Verkehrstechnische Untersuchung zur Endhaltestelle Kirchheimer Straße in Eppelheim

Auftraggeber: RNV Rhein-Neckar-Verkehr GmbH
Möhlstraße 27
68165 Mannheim

Auftragnehmer: SCHLOTHAUER & WAUER
Ingenieurgesellschaft für Straßenverkehr
mbH & Co. KG
Im Schelmen 7/1, 72072 Tübingen

Datum: 02. Mai 2018

Tabelle 1: Signalisierungsausführung Variante 1

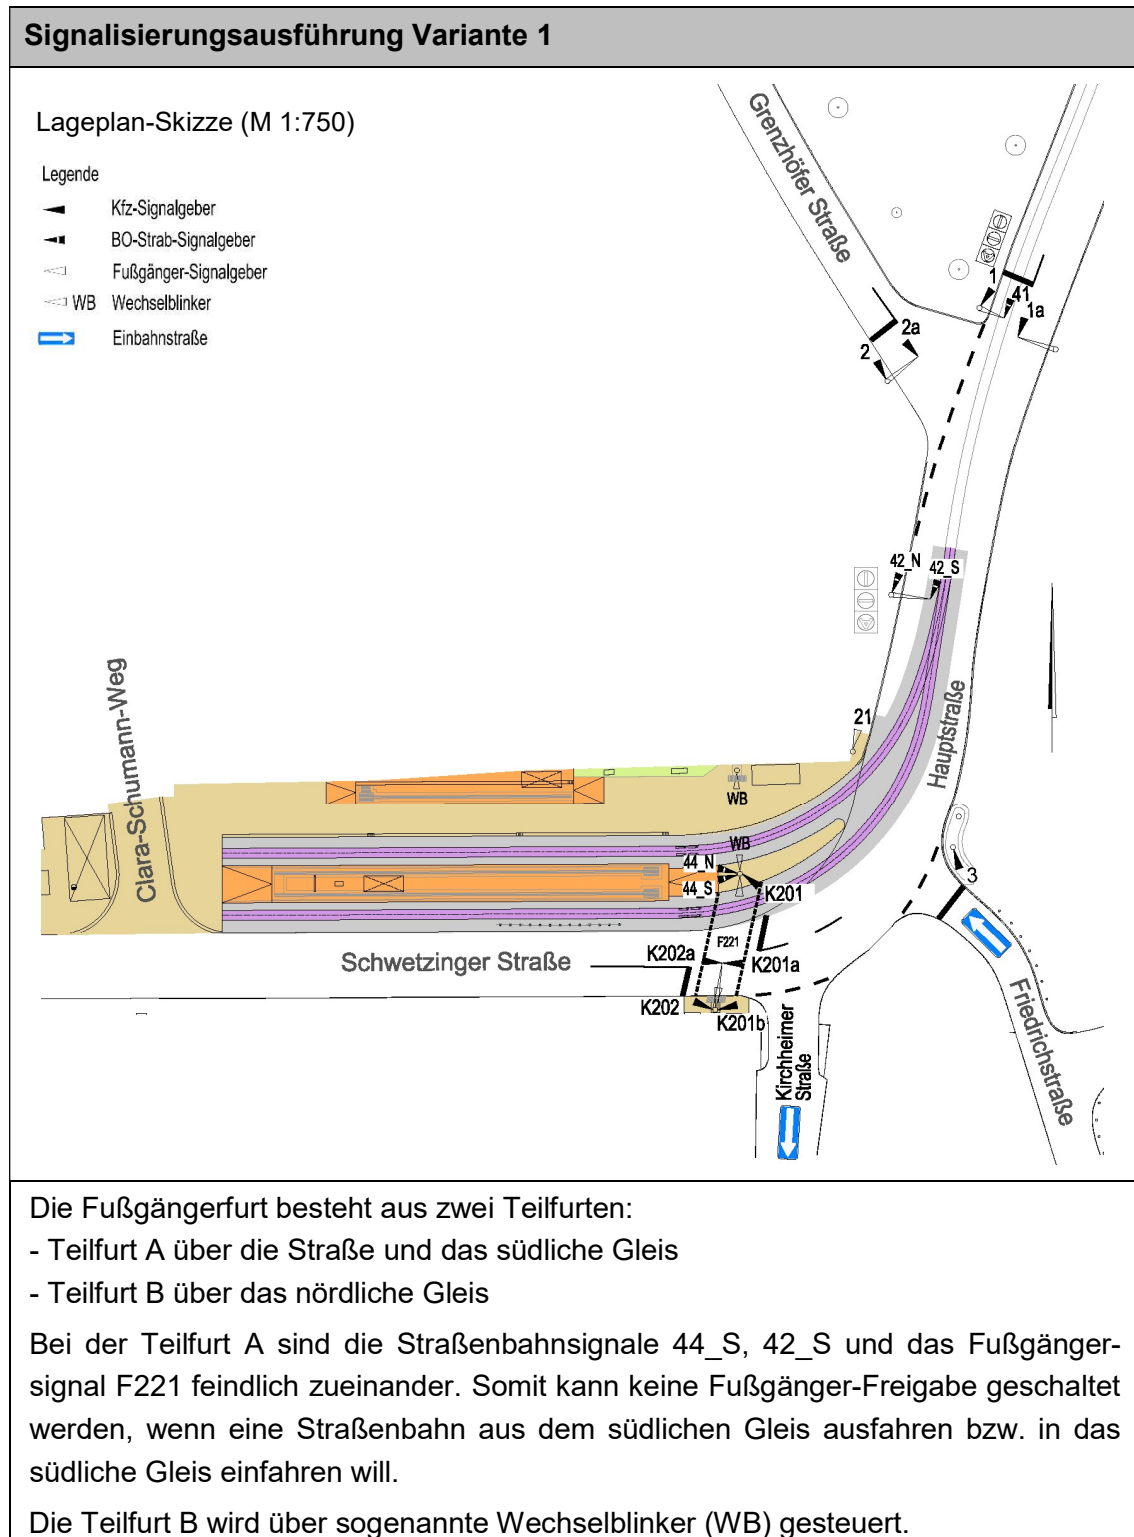
Nachfolgend wird nur noch die Signalisierungsausführung Variante 1 betrachtet.

Dies kann zu häufigen Rotlichtverstößen mit der damit verbundenen Unfallgefahr führen.

Auch im normalen Verkehrsablauf ohne unmittelbaren Straßenbahneinfluss ist die Lage der Fußgängerfurt ungünstig. Das Verkehrsaufkommen in die Kirchheimer Straße sowie aus der Friedrichstraße ist in der Abendspitzenstunde beachtlich. Jede Fußgängeranforderung führt zu Störungen im Betriebsablauf des Knotenpunktsystems Schwetzingen Straße / Hauptstraße / Kirchheimer Straße / Friedrichstraße. Vor allem die Verkehrsbeziehungen in die Kirchheimer Straße sowie aus der Friedrichstraße erfahren dadurch Leistungseinbußen: Zum einen werden sie durch den Rückstau mit hoher Wahrscheinlichkeit behindert und zum anderen müssen sie stets den Abbau des Rückstaus abwarten, um das beabsichtigte Fahrmanöver durchführen zu können.

Darüber hinaus führt die Lage der Fußgängerfurt unmittelbar vor der Kirchheimer Straße aufgrund der stärkeren Verkehrsbeziehung von der Hauptstraße in die Kirchheimer Straße (Linksabbieger) zu gefährlichen Situationen und riskanten Fahrmanövern. Dies gilt vor allem dann, wenn die Kfz-Hauptrichtungen nach einer Fußgängeranforderung wieder freigegeben werden und Linksabbieger in die Kirchheimer Straße den Rückstau auf der Gegenfahrbahn umfahren.

Bild 3: Vorsignal Signalisierungsausführung Variante 1 (M 1:750)

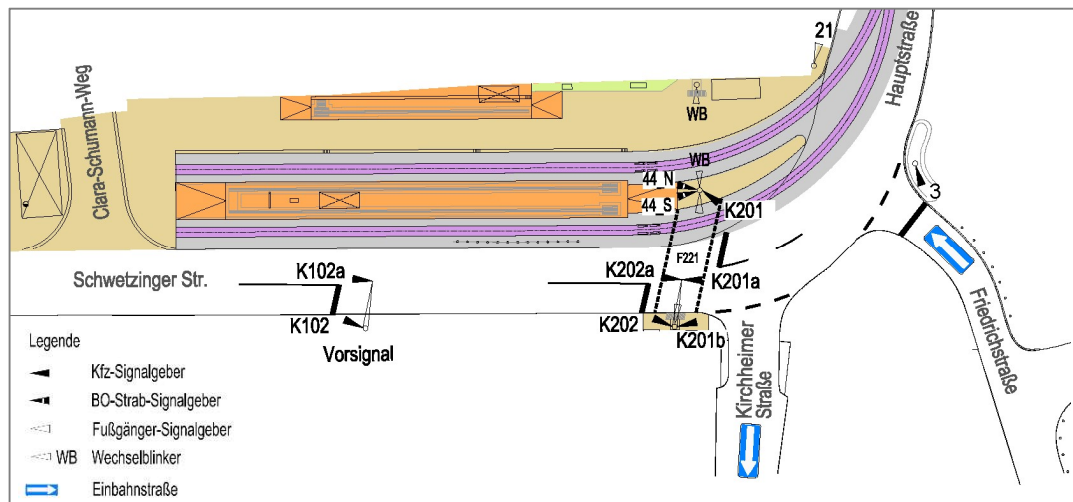
Um eine „einseitige“ Sperrung des Kfz-Verkehrs von Süd nach Nord realisieren zu können, muss ein Vorsignal in der Schwetzingen Straße installiert werden, siehe hierzu Bild 3. Dieses Signal kann unabhängig von den Randbedingungen der Fußgängerfurt auf Rot geschaltet werden, wenn eine Straßenbahn aus der Haltestelle ausfährt. Im Grundzustand ist das Vorsignal Dunkel.

Mit Hilfe des Vorsignals lassen sich auch Eingriffe in den Verkehrsablauf unabhängig von der Straßenbahn realisieren wie beispielsweise bei Stau der Linksabbieger in die Kirchheimer Straße oder Stau aus der Friedrichstraße.

Bild 4: weiterentwickelter Entwurf Endhaltestelle Kirchheimer Straße, Krebs + Kiefer Ingenieure (unmaßstäblicher Übersichtsplan, maßstäblicher Plan in Anlage 6)

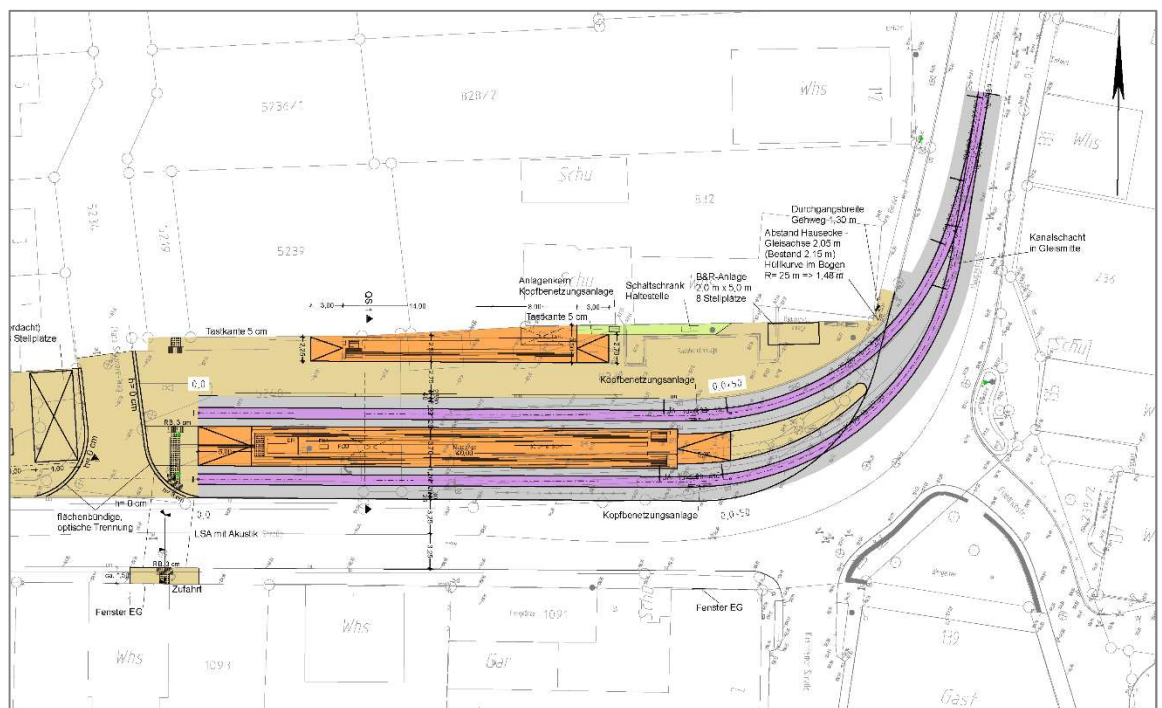
Auf Grundlage der Untersuchung Teil 1 hat das das Ingenieurbüro Krebs + Kiefer den Vorentwurf weiterentwickelt. Gemäß der Empfehlung im Abschnitt 5 wurde die Fußgängerfurt zum Clara-Schumann-Weg verschoben. Folgende Abbildung zeigt diesen weiterentwickelten Entwurf im Überblick. In Anlage 6 ist der maßstäbliche Plan zu diesem Entwurf dargestellt.

Mit dieser Variante treten die in Abschnitt 4.2 beschriebenen Probleme nicht auf und es ist nun möglich, eine Signalisierung zu realisieren, die der sich bewährten vormaligen Signalisierung sehr ähnlich ist. Diese Signalisierungsausführung wird im Weiteren als Signalisierungsausführung Variante 3 bezeichnet.
